**LEGAMBIENTE  
VALDERA**

**Al Comune di Crespina Lorenzana**  
Area 3 Pianificazione e Assetto del Territorio  
[comune.crespinalorenzana.pi@postacert.toscana.it](mailto:comune.crespinalorenzana.pi@postacert.toscana.it)

**Osservazioni alla VALUTAZIONE AMBIENTALE STRATEGICA - Rapporto Ambientale della CITTADELLA DELLA LOGISTICA**

Figura 134: Carta dei caratteri del paesaggio e legenda  
Fonte: Studio Norci – Rielaborazione dati PIT paesaggistico Regione Toscana

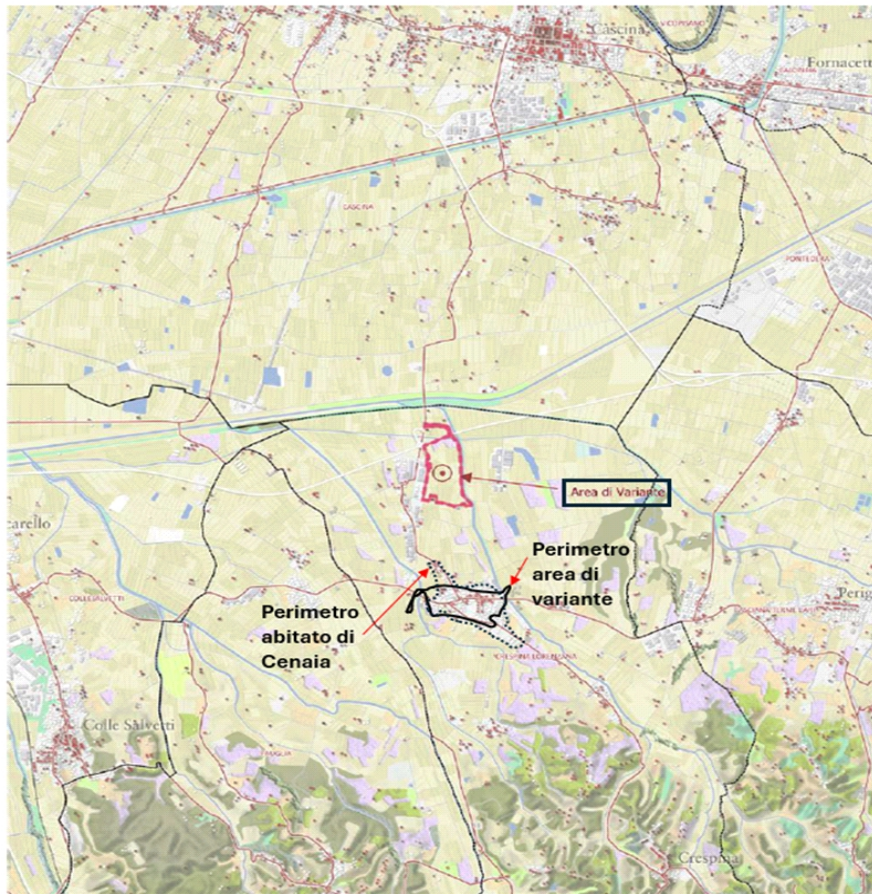
**Le dimensioni del progetto risultano gigantesche anche raffrontandole alla vicina frazione di Cenaia: la superficie interessata dal progetto è più ampia dell'intera frazione**, come risulta dalla proiezione cartografica che riportiamo di seguito; si tratta di circa 13 volte la superficie utilizzata dalla struttura del corriere Bartolini, già piuttosto evidente rispetto agli edifici circostanti.

**Per queste ragioni, invitiamo a riconsiderare le dimensioni e l'entità del progetto, avviando con i proponenti una trattativa rivolta a un significativo ridimensionamento, possibilmente con il recupero di edifici non utilizzati presenti nell'area. Il consumo di suolo, in quanto risorsa non rinnovabile, è ammissibile solo quando, per la realizzazione di determinati obiettivi/progetti/attività, non ci sono valide alternative.**

Estratto Tav. 031 "Acque meteoriche-Planimetria generale"

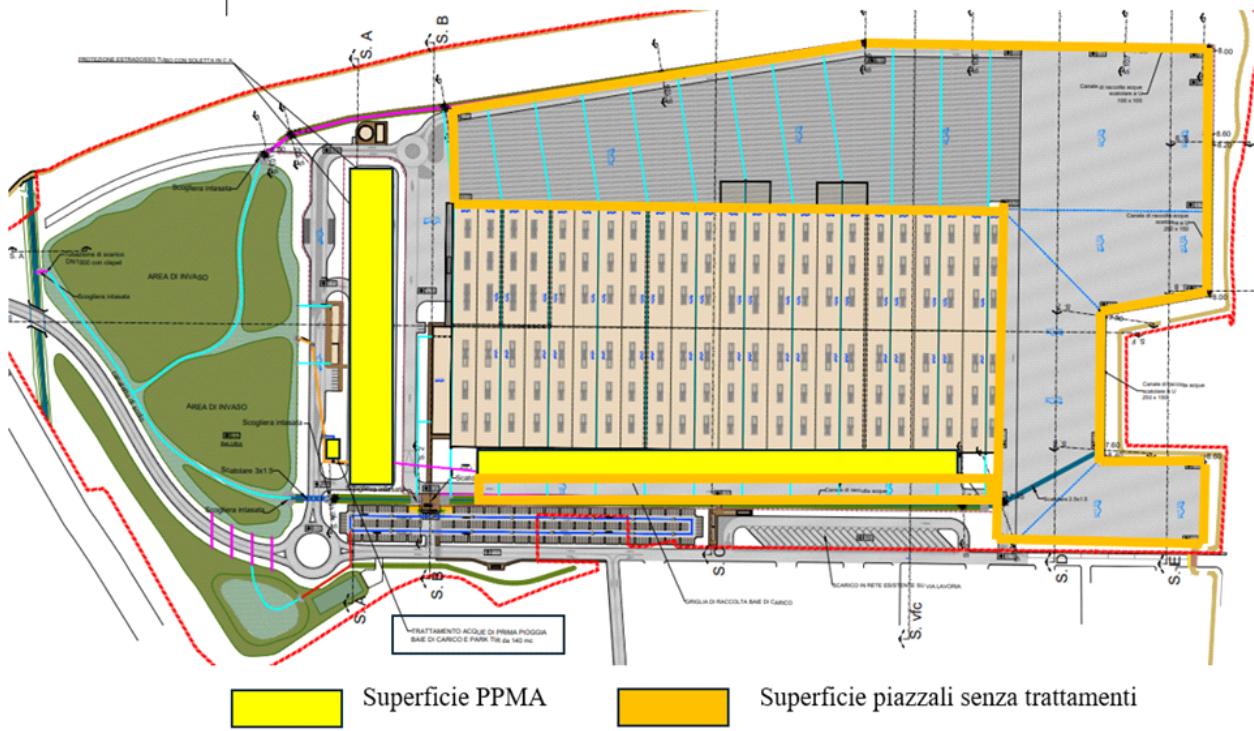
Mentre come indicato a pag. 56 della Sintesi non Tecnica della VAS (punto 7.1.2 *Acqua-Tutela della risorsa idrica*), per la parte delle baie di carico è previsto il trattamento PPMA (acque di prima pioggia) con vasca di accumulo e successivo passaggio in vasche di compenso prima dell'arrivo nel corpo recettore Antifossetto, non si è pensato alla contaminazione derivante dalle acque dei piazzali di movimentazione e deposito, poiché le acque di dilavamento di 10 ettari di piazzali, convogliate tramite la pendenza degli stessi in canali di drenaggio a cielo aperto lungo i lati est/sud/ovest, senza subire trattamento di alcun genere, arriveranno in bacini di laminazione a drenaggio aperto con fondo e argini inerbiti di 42.000 mq., che permetteranno il deposito e l'introduzione nel terreno, tramite percolamento degli inquinanti presenti nelle acque di dilavamento dei piazzali stesse, di conseguenza, nell'acquifero circostante (vedi anche tav. 031-“Acque meteoriche-Planimetria generale rete di smaltimento”).

A pag. 57 della Sintesi non Tecnica della VAS, per quanto attinente al dilavamento dei piazzali, viene rimarcato comunque che **“Tutte le superfici scolanti verranno impermeabilizzate per evitare contaminazioni della falda freatica superficiale.”**, facendo quindi risaltare l'esistenza del pericolo ma dimenticandosi che, alla fine della tubazione impermeabilizzata, verrà trasportata acqua con presenza di inquinanti in bacini di laminazione a drenaggio aperto con fondo e argini inerbiti, quindi permeabili.

**E' necessario prevedere un adeguato impianto di raccolta degli idrocarburi e degli altri inquinanti pericolosi prima di far confluire le acque di lavaggio dei piazzali nel sistema di fitodepurazione. Gli inquinanti così raccolti dovranno essere conferiti a un impianto di depurazione. Questo, vista anche la vicinanza del campo “pozzi Cenaia” costituito da sei captazioni di acque sotterranee destinate al consumo, per il quale occorre evitare il rischio di contaminazione per inadeguata gestione degli inquinanti.**

Il campo "pozzi Cenaia" nei pressi dell'area di progetto

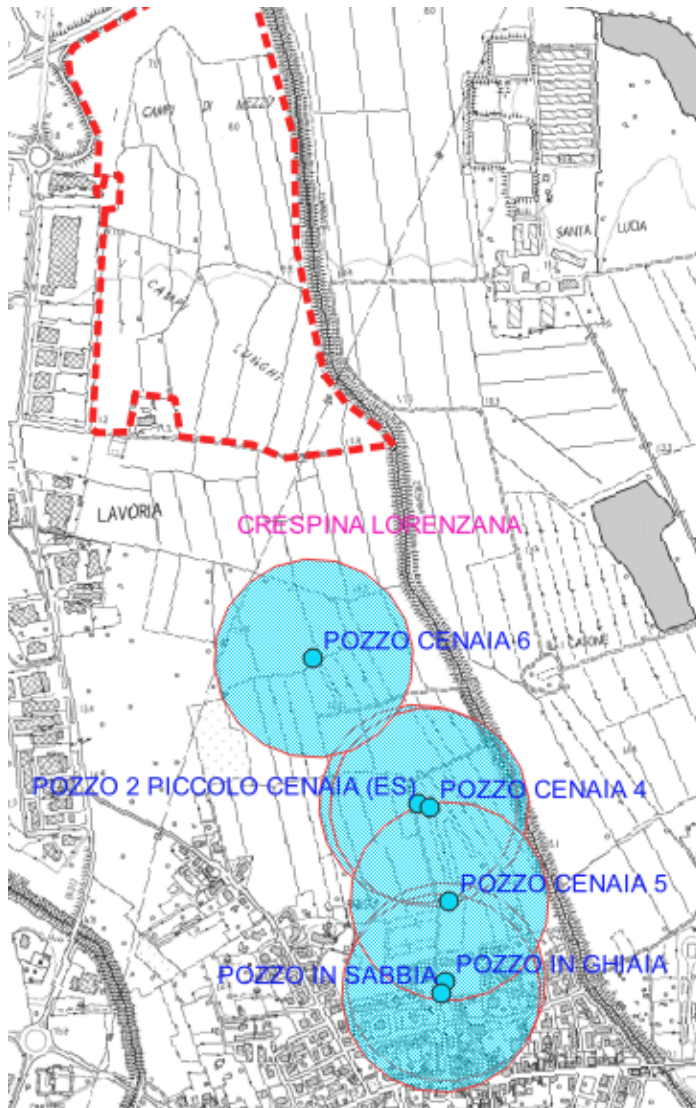
- La mancata valutazione degli **emungimenti** necessari alla Cittadella della Logistica, rispetto alla presenza del **campo pozzi di Acque SpA** presente nelle vicinanze.
